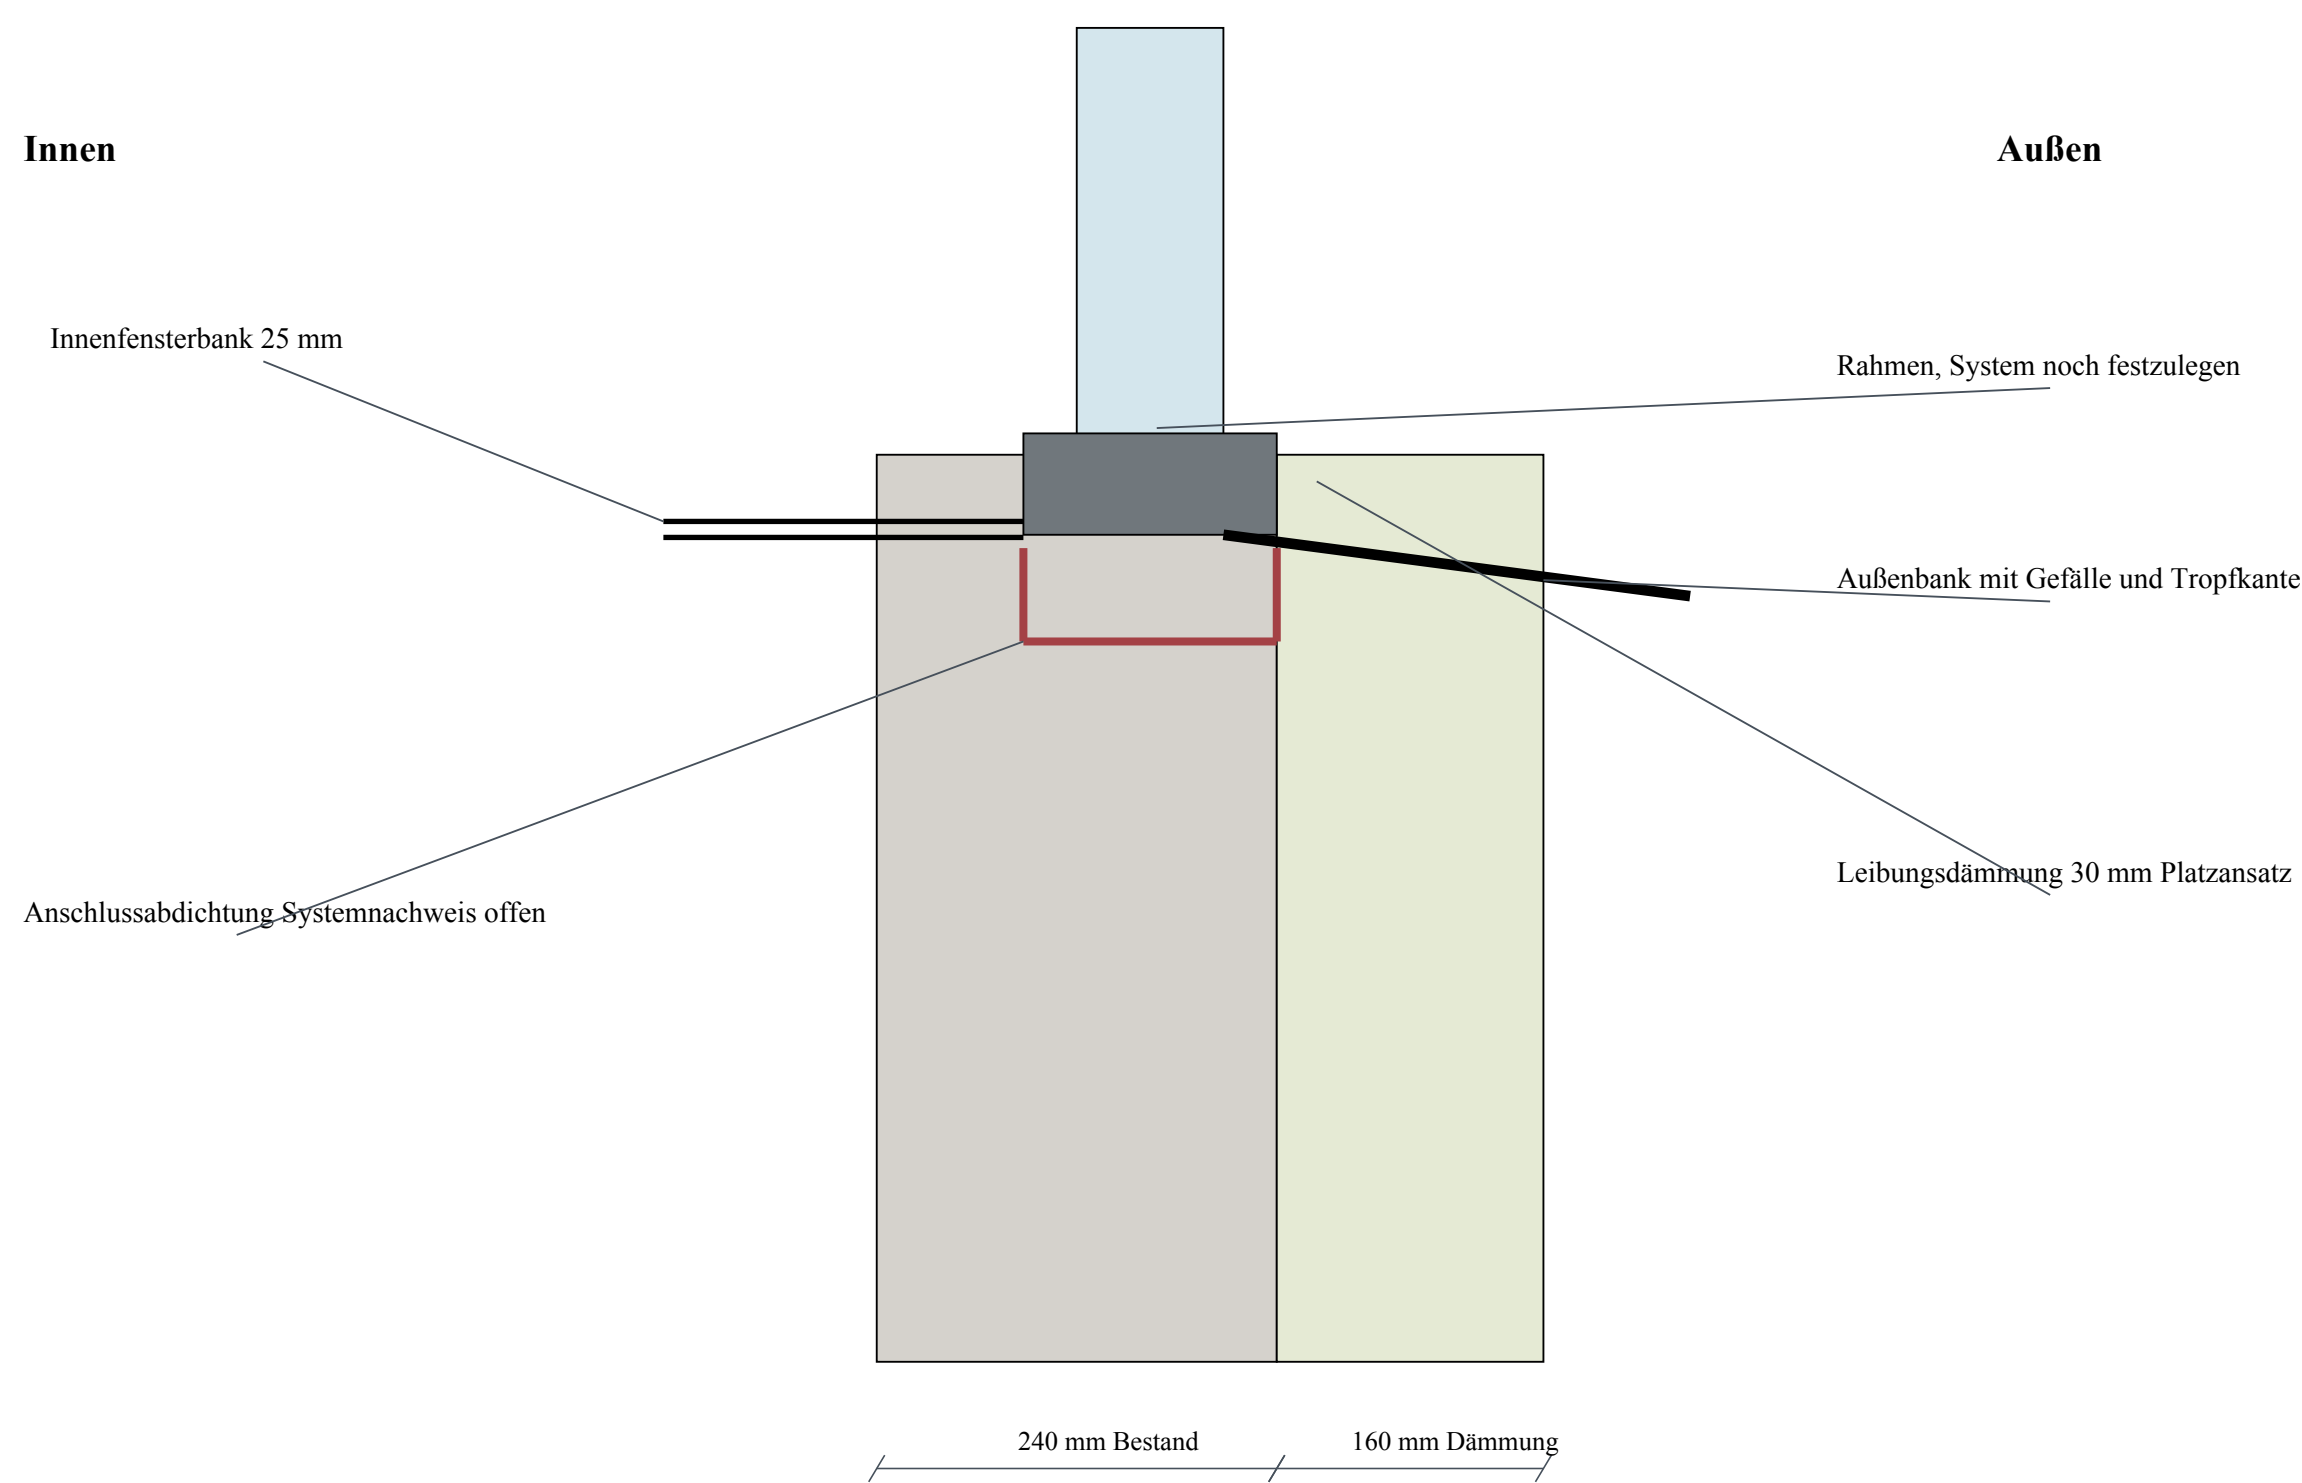
D-12/B ersetzt den Brüstungsanschluss A. Kein Nachweis des Wärmebrücken- oder Feuchteschutzes.
